PARC EOLIEN LE BOIS DU FROU

Éléments complémentaires en réponse à l'avis de
l'Autorité Environnementale du 21 février 2019

**Avis de la mission régionale
d'autorité environnementale
Centre-Val de Loire
sur le projet de parc éolien LE BOIS DU FROU sur la
commune de Toury (28)
Demande d'autorisation unique**

N°20190215 – 28 – 0185

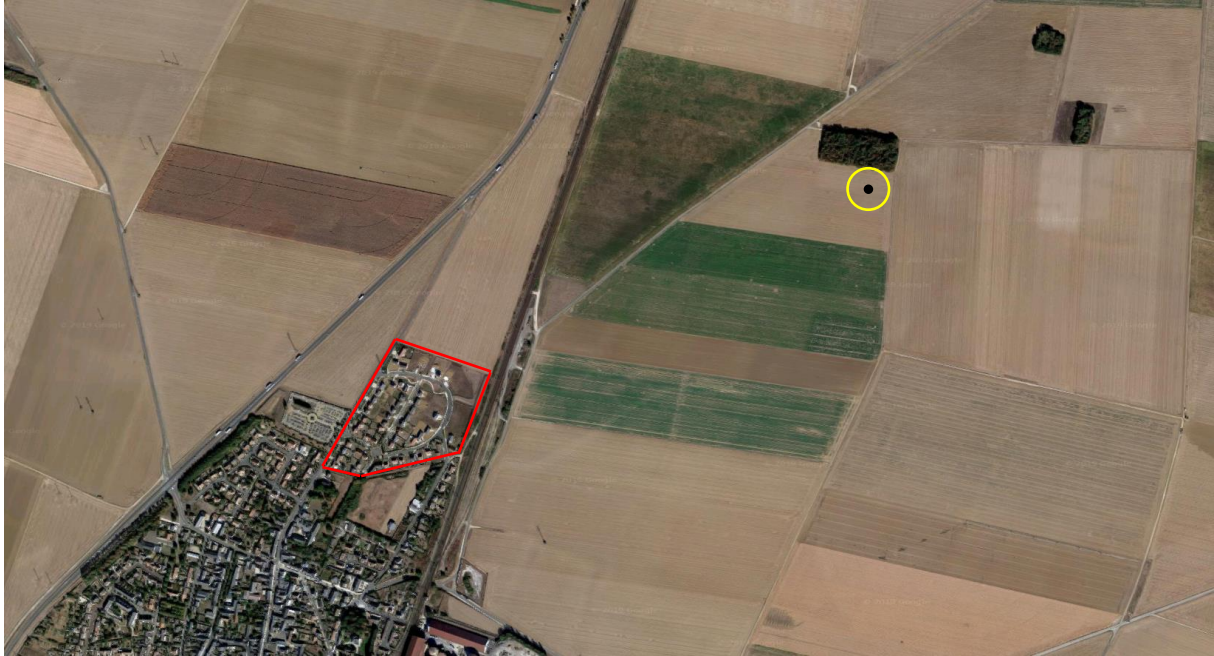
2) D'étendre l'aire d'étude paysagère jusqu'à un rayon de 20 kilomètres autour de la zone d'implantation du projet ;

*Une étude paysagère se doit d'être proportionnée à la taille du projet, qu'il s'agisse de son étirement à l'horizon et de la hauteur des éoliennes. Dans le cas du présent projet, le site restreint entraînait un projet restreint et largement raisonné. Il convient donc que le périmètre d'étude soit ajusté et proportionné : ni trop faible mais ni trop étendu, auquel cas il viendrait donner une importance à des éléments éloignés qui sont en réalité en dehors de l'aire d'influence visuelle du projet. A l'époque de la rédaction de cette étude, la formule empirique de l'ADEME était encore en cours et a donné ce chiffre. La formule empirique de l'ADEME pour déterminer le périmètre d'étude éloigné d'un projet éolien, était la suivante : **Rayon du périmètre en kilomètres = (100 + E) x H** où **E désigne le nombre d'éoliennes et H la hauteur totale du type de machine prévue, en mètres**. Le projet envisageable sur le site est de quatre éoliennes, d'une hauteur maximale de 150 m. Selon cette formule, le périmètre d'étude est donc de 15,6 km de rayon.*

Par ailleurs, rappelons qu'à 15 km de distance, une éolienne de 150 m de hauteur totale est perçue selon un angle visuel de 0,6°. En dessous de 1° de hauteur angulaire visuelle, un objet vertical devient imperceptible. Donc nous maintenons que ce périmètre d'étude est adapté et proportionné aux enjeux paysagers du projet du Bois du Frou.

Selon l'article R122-5 du code de l'environnement : « I. – Le contenu de l'étude d'impact est proportionné à la sensibilité environnementale de la zone susceptible d'être affectée par le projet, à l'importance et la nature des travaux, installations, ouvrages, ou autres interventions dans le milieu naturel ou le paysage projetés et à leurs incidences prévisibles sur l'environnement ou la santé humaine. »

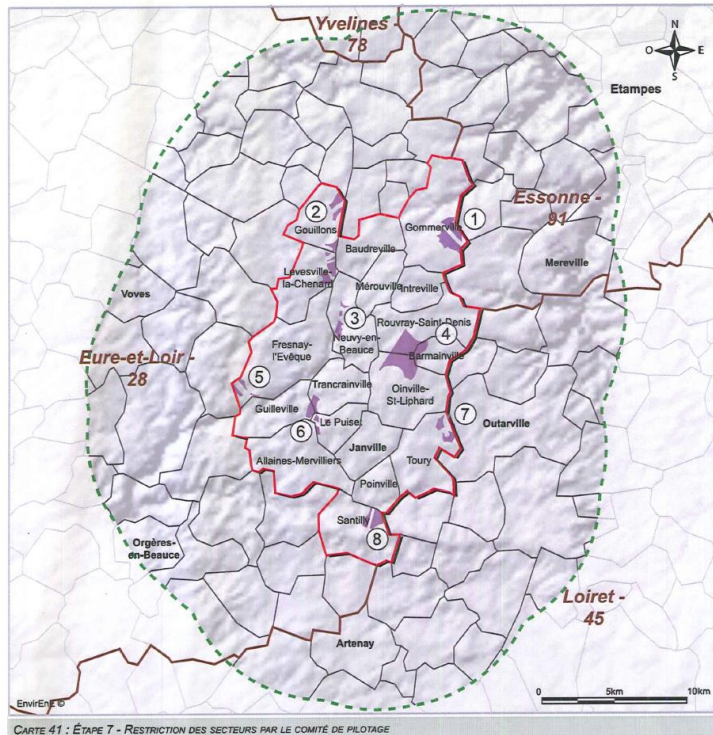
- 7) D'étudier un scénario d'implantation alternatif permettant, en suivant les recommandations du schéma régional éolien pour sa zone 3 (Grande Beauce), de préserver l'espace de respiration existant entre les pôles éoliens de la Grande Beauce et du Pithiverais, et de réduire l'indice d'occupation des horizons pour les communes les plus impactées par le projet.**

La zone choisie pour notre projet est en-dehors du zonage du document cartographique du SRE Centre. Néanmoins il est indiqué dans le SRE que « le document cartographique facultatif n'a qu'une valeur indicative : à l'échelle de la carte, le trait d'épaisseur 1 mm représente 500 m sur le terrain. Ce n'est que l'examen du projet qui permet d'identifier les intérêts locaux à prendre en compte. »

Nous sommes face à un cas bien connu dit des « effets de seuil ». En fonction du système d'évaluation choisi, et en l'observant de manière modifiant les conditions initiales, une caractéristique nouvelle surgit. C'est un phénomène qui est relié à la notion d'approximation et qui se pose de manière récurrente en cartographie. Une conclusion d'échelle fine à partir d'une carte de grande échelle donne une approximation sujette à discussion en raison de la zone de flou engendré. Dans le cas du SRE, la très grande échelle de composition du document peut conclure à des désaccords d'interprétation à l'échelle fine.

De plus le zonage qui fait foi pour savoir si l'on respecte le SRE est celui des communes qui sont inscrites sur les listes des zonages que le SRE fait ressortir. La commune de Toury est bien inscrite dans les communes favorables pour la zone n°3 Grande Beauce.
